第7回 川角駅周辺地区整備協議会 次 第

川角駅周辺地区整備協議会結果報告書 (案) に対する意見書の集計結果について

川角駅周辺地区整備協議会結果報告書（案）
に対する意見書

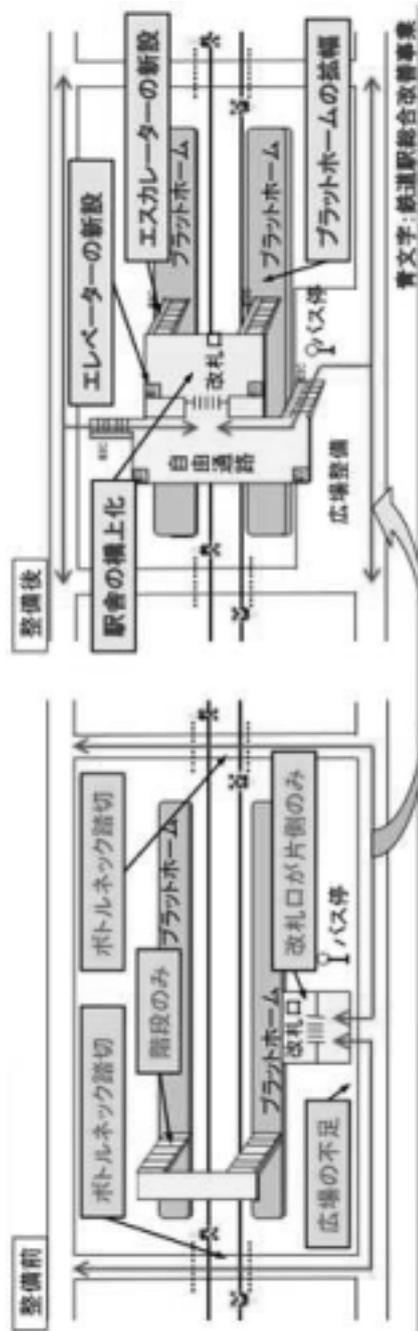
別添意見を付けて承認する

3 ページ③以下を追加（別添図面参照）

なお、第2段階終了時点では、駅利用者の移動距離が長くなるため、利用者の利便性と安全の確保の観点から、駅機能の移設は、第2段階終了後速やかに着手することが望ましい。

7 ページ整備イメージ図に追加

①駅利用者の安全確保の観点から、南北駅前広場から北口改札までの間を、歩行者専用道路でつなぐ整備を追加する

②アクセス道路整備イメージ図を大きく表示するとともに、タイトルは「アクセス道路及び歩道整備イメージ」に変更

③歩道の幅員については、幅員表示を「3.5 m以上」とする。（別添資料参照）

※星宮神社先交差点より先は歩行者が分散するが、町づくりの観点から同程度の幅員構成が望ましい。

道路構造令では、歩行者の多い第3種または第4種道路の自転車歩行者道では、幅員4m以上、歩道は3.5m以上となっている。現地は、歩行者が多く、交通事故が多発していることや、補助事業として進めることを勘案すると報告書では2.5m～4.0mとなっているが、3.5m以上が望ましい

ポトルネック踏切を通らない歩行者動線の確保と、横上駅舎化による駅を挟んだ地域分断の解消(自由通路の整備)、更に、駅前広場の整備による道路渋滞の緩和、バリアフリー化による鉄道利用者の負担軽減を図る上で、自由通路+橋上駅舎+駅前広場の整備は、事業費確保の課題があるものの、地域の活性化を図る上で極めて重要である。
